大型トラックの制動装置のリコールについて

リコール届出番号2330

平成21年6月18日、日産ディーゼル工業株式会社は下記のリコールを国土交通大臣に届け出しました。

改善箇所説明図

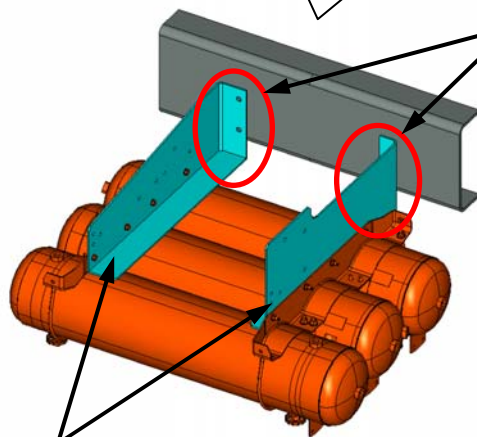
基準不適合発生箇所

制動用エアタンクブラケットの強度が不足しているため、当該ブラケットに亀裂が発生するものがある。最悪の場合、当該ブラケットが折損し、ブレーキ用エアチューブが損傷して、制動力が低下するおそれがある。

改善の内容

全車両、当該ブラケットを対策品に交換する。

識別: 当該ブラケットに、白色ペイントを塗布する。
